Verslag huishoudelijke elektrische installatie op laagspanning en zeer lage spanning

Referentie: **008-20261104-04**	Datum controle: **04/11/2026**
Keurder: **008**

Eigenaar:	**Peter Verkoeyen**	EAN-code:	**Onbekend**
Adres installatie:	**Vijverstraat 23, 2480 - Dessel**	Nummer teller(s):	**1SAG1100435761**
		Distributienetbeheerder installatie:	**Fluvius**

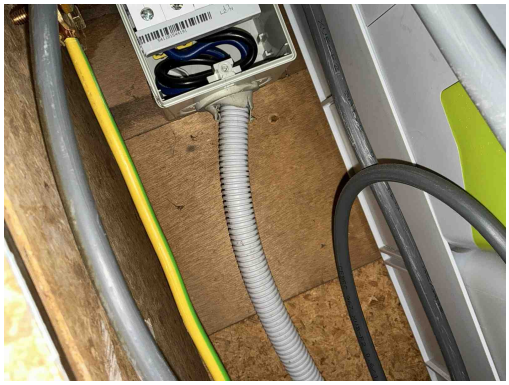
C13 - Onvoldoende bevestiging van de leiding(en) (Boek 1: 5.2.9.5).
Opmerking: Oa ingang

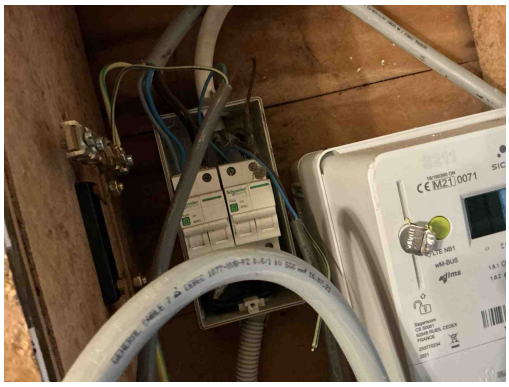
B34 - Het kabeltype van de meterbord verbinding aan de oorsprong van de installatie beantwoord niet aan de minimale vereisten vastgelegd door de distributienet beheerder. (Boek1: 1.5 + SYNERGRID C1/107)
Opmerking: Oa VOB niet intern

B04 - De aanduiding van de kringen, klemmen en/of schakelapparatuur ontbreekt, is onjuist of is onvolledig (Boek 1: 3.1.3.1/5.1.6.1).
Opmerking: Oa bord 1, bord 2,

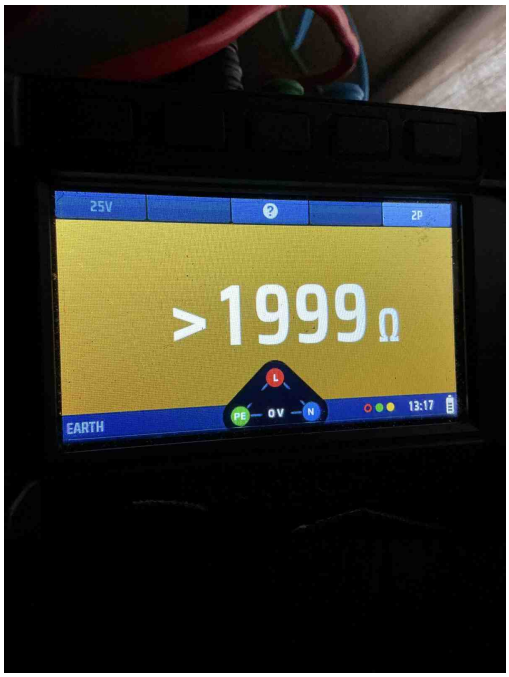
B29 - Het elektrisch verdeelbord in een huishoudelijke ruimte is niet voorzien van een deur (Boek1: 5.3.5.1).
Opmerking: Oa bord 1

B06 - Het elektrisch verdeelbord heeft niet de minimale beschermingsgraad IPXX-B in een gewone ruimte (Boek 1: 4.2.2.3).
Opmerking: Oa bord 1, bord 2

B04 - De aanduiding van de kringen, klemmen en/of schakelapparatuur ontbreekt, is onjuist of is onvolledig (Boek 1: 3.1.3.1/5.1.6.1).
Opmerking: Oa bord 1, bord 2,

B17 - De voedingsspanning is niet op elk bord vermeld (Boek 1: 3.1.3.3).
Opmerking: Oa bord 1, bord 2

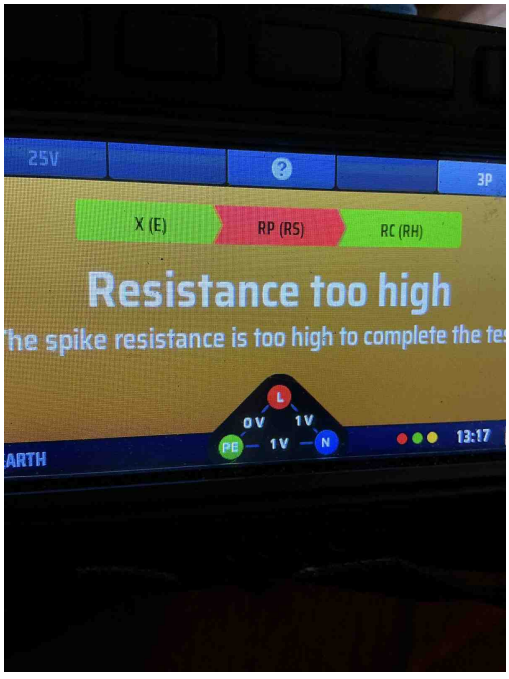
B06 - Het elektrisch verdeelbord heeft niet de minimale beschermingsgraad IPXX-B in een gewone ruimte (Boek 1: 4.2.2.3).
Opmerking: Oa bord 1, bord 2

A05 - De waarde van de spreidingsweerstand van de aardverbinding is te hoog (Boek 1: 5.4.2).
Opmerking: Oa 1999 Ohm

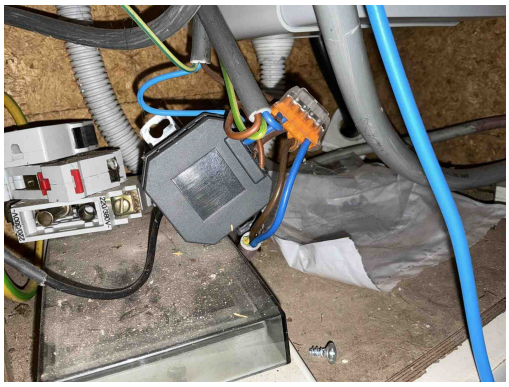
A05 - De waarde van de spreidingsweerstand van de aardverbinding is te hoog (Boek 1: 5.4.2).
Opmerking: Oa 1999 Ohm

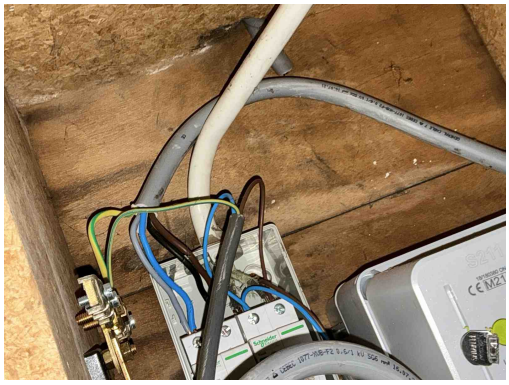
C26 - De verbindingen zijn niet gebeurd in borden, in aftakdozen, aan de klemmen van contactdozen, schakelaars of in de verlichtingstoestellen (Boek 1: 5.2.6.1).
Opmerking: Oa ingang,

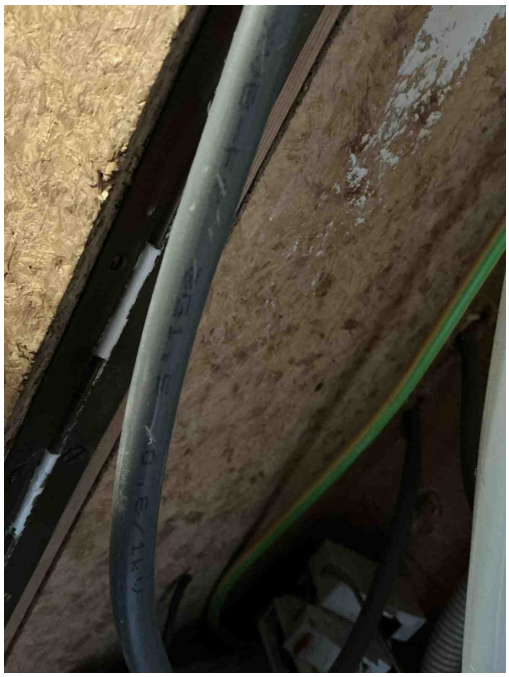
C21 - Het gebruik van geleiders van het type VOB, zonder bijkomende afscherming is niet toegestaan (Boek 1: 5.2.9.6).
Opmerking: Oa ingang,

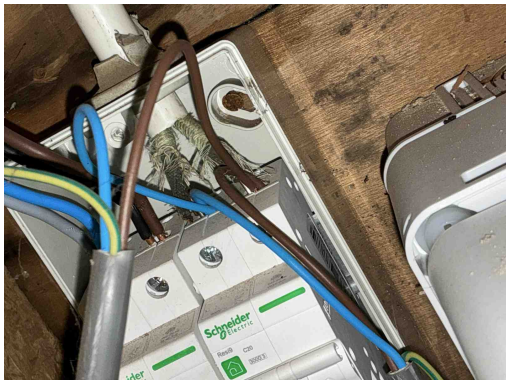
B25 - De interne bekabeling in het elektrisch bord kan overbelast worden door de toegenomen stroom in de installatie (parallelle bron) (Boek 1: 4.4.1.1).
Opmerking: Oa automaat C20 dient minimaal 2,5mm2 te zijn bord 1

B25 - De interne bekabeling in het elektrisch bord kan overbelast worden door de toegenomen stroom in de installatie (parallelle bron) (Boek 1: 4.4.1.1).
Opmerking: Oa automaat C20 dient minimaal 2,5mm2 te zijn bord 1

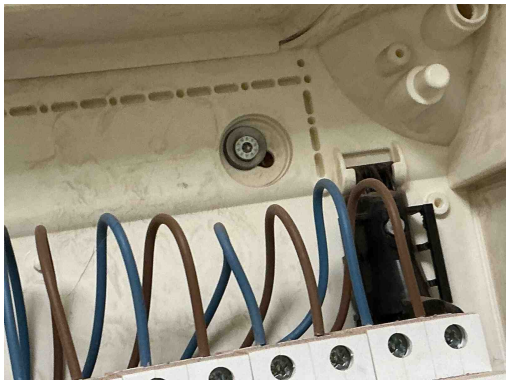
T21c - Het elektrisch materieel is niet geplaatst volgens de voorschriften van de fabrikant/ regels van goed vakmanschap. (Boek 1: 1.4.1.3) Oa armatuur niet degelijk bevestigd. Zie plaatsingsfiche fabrikant.
Opmerking: Oa ingang,

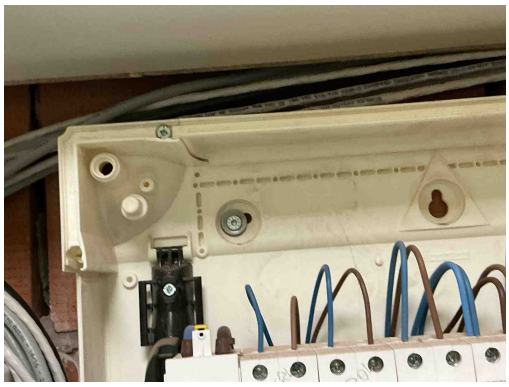
T21a - Het elektrisch materieel is niet geplaatst volgens de voorschriften van de fabrikant/ regels van goed vakmanschap. (Boek 1: 1.4.1.3) Oa ophangvijzen elektrisch verdeelbord niet afgedekt. Zie klasse II toestel.
Opmerking: Oa bord 1, bord 2

T21a - Het elektrisch materieel is niet geplaatst volgens de voorschriften van de fabrikant/ regels van goed vakmanschap. (Boek 1: 1.4.1.3) Oa ophangvijzen elektrisch verdeelbord niet afgedekt. Zie klasse II toestel.
Opmerking: Oa bord 1, bord 2

T21a - Het elektrisch materieel is niet geplaatst volgens de voorschriften van de fabrikant/ regels van goed vakmanschap. (Boek 1: 1.4.1.3) Oa ophangvijzen elektrisch verdeelbord niet afgedekt. Zie klasse II toestel.
Opmerking: Oa bord 1, bord 2

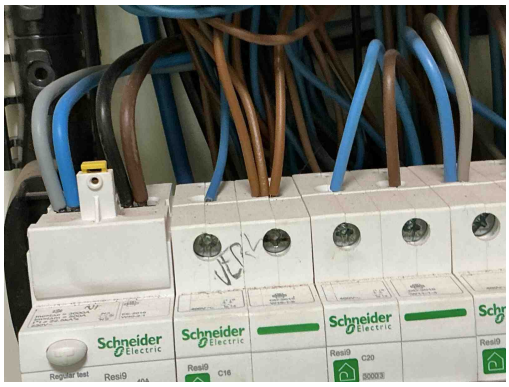
B04 - De aanduiding van de kringen, klemmen en/of schakelapparatuur ontbreekt, is onjuist of is onvolledig (Boek 1: 3.1.3.1/5.1.6.1).
Opmerking: Oa bord 1, bord 2,

B17 - De voedingsspanning is niet op elk bord vermeld (Boek 1: 3.1.3.3).
Opmerking: Oa bord 1, bord 2

D18 - De ondergeschikte differentieelstroominrichting van max. 30 mA bevindt zich niet onmiddellijk stroomafwaarts van de hoofddifferentieelstroominrichting (incl. gemeenschappelijke delen residentieel geheel) (Boek 1: 4.2.4.3).
Opmerking: Oa bijkomende diff voldoet niet aan max 30mA

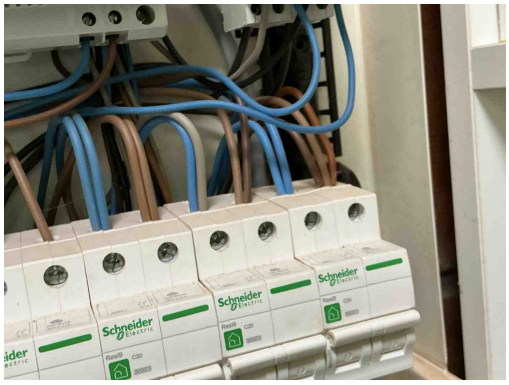
T21e - Het elektrisch materieel is niet geplaatst volgens de voorschriften van de fabrikant / regels van goed vakmanschap. (Boek 1: 1.4.1.3) Oa meer dan 2 geleiders van van dezelfde sectie geplaatst in 1 module van een beveiligingsinrichting. Dit geeft een verhoogd risico op vonkvorming.
Opmerking: Oa bord 2

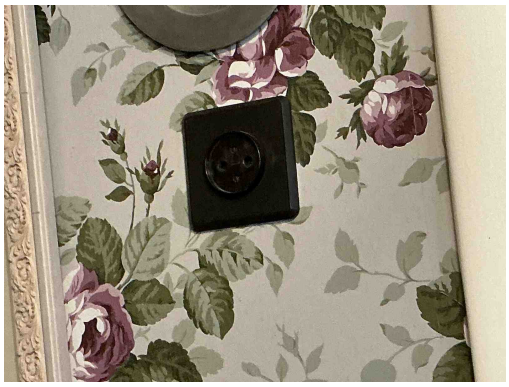
T21e - Het elektrisch materieel is niet geplaatst volgens de voorschriften van de fabrikant / regels van goed vakmanschap. (Boek 1: 1.4.1.3) Oa meer dan 2 geleiders van van dezelfde sectie geplaatst in 1 module van een beveiligingsinrichting. Dit geeft een verhoogd risico op vonkvorming.
Opmerking: Oa bord 2

T11 - De contactdozen waarvan de toegekende stroomsterkte maximaal 16A en de toegekende spanning maximaal 250V bedraagt en niet bedoeld zijn voor de voeding van een of meerdere verbruikstoestellen voor een specifiek doel en niet geplaatst zijn in of op schakel- en verdeelborden, beschikken niet of IPXX-D (incl. gemeenschappelijke delen residentieel geheel) (Boek 1: 4.2.2.3/5.3.5.2).
Opmerking: Oa kamer boven,

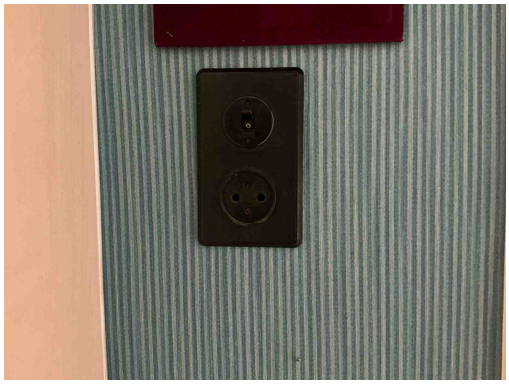
T12 - De contactdozen bezitten geen aangesloten aardingscontact (Boek 1: 4.2.2.3/5.3.5.2).
Opmerking: Oa kamer boven

T11 - De contactdozen waarvan de toegekende stroomsterkte maximaal 16A en de toegekende spanning maximaal 250V bedraagt en niet bedoeld zijn voor de voeding van een of meerdere verbruikstoestellen voor een specifiek doel en niet geplaatst zijn in of op schakel- en verdeelborden, beschikken niet of IPXX-D (incl. gemeenschappelijke delen residentieel geheel) (Boek 1: 4.2.2.3/5.3.5.2).
Opmerking: Oa kamer boven,

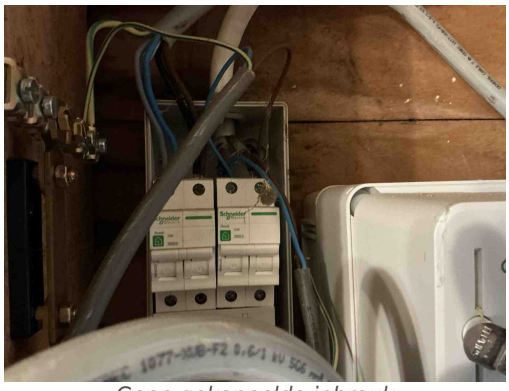
T12 - De contactdozen bezitten geen aangesloten aardingscontact (Boek 1: 4.2.2.3/5.3.5.2).
Opmerking: Oa kamer boven
